## 设计变更,补充通知单

工程名称 开元壹号62#地块

子 项 50#楼、地下车库(二期)

通知单编号 建施变更002

夹层平面图① 1:100

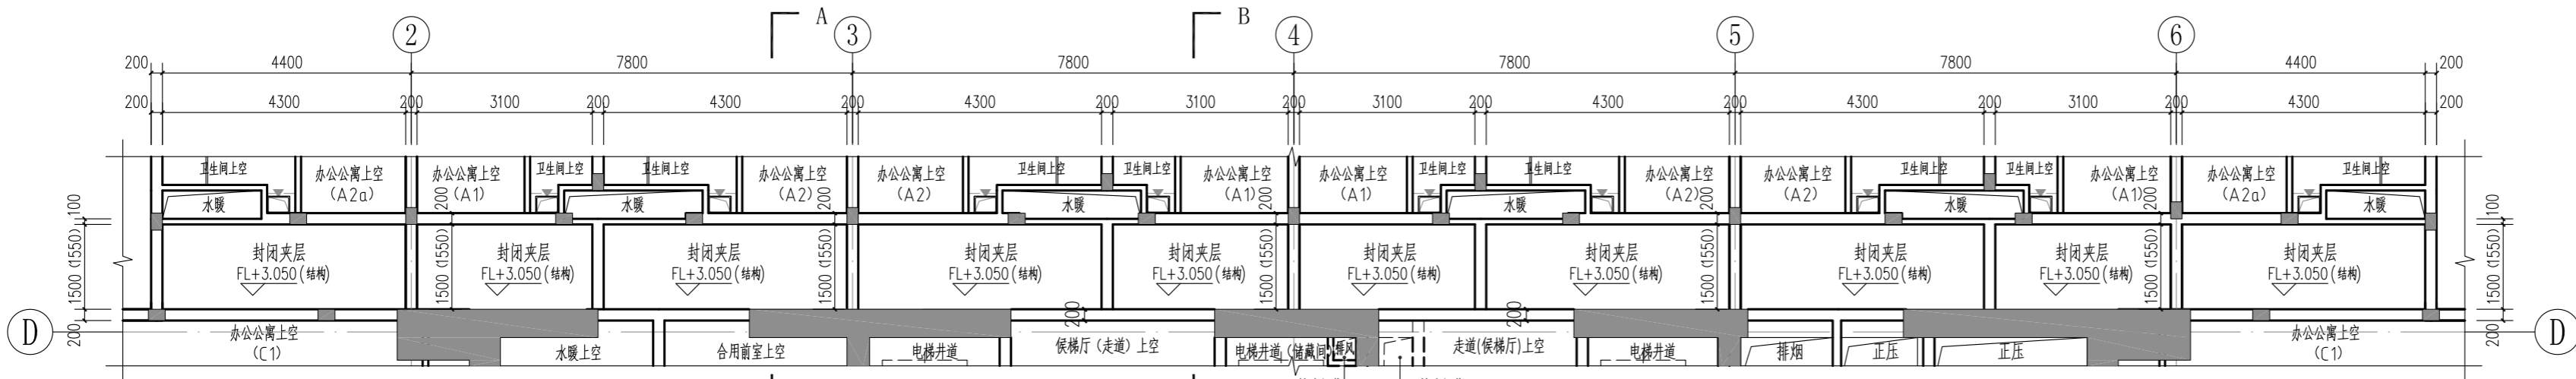
1. 在A栋各办公公寓楼层公共走道上方加设封闭夹层, 详见建施变更-002附图。
2. 根据结构专业增设构造柱等建筑构件的情况, 现将A栋公共走道的部分水暖井门洞位置进行微调, 即将3轴-4轴范围内两处水暖井门洞右移100、4轴-5轴范围内两处水暖井门洞左移100。

注: 本夹层位于A栋中除避难层外的所有办公公室楼层。
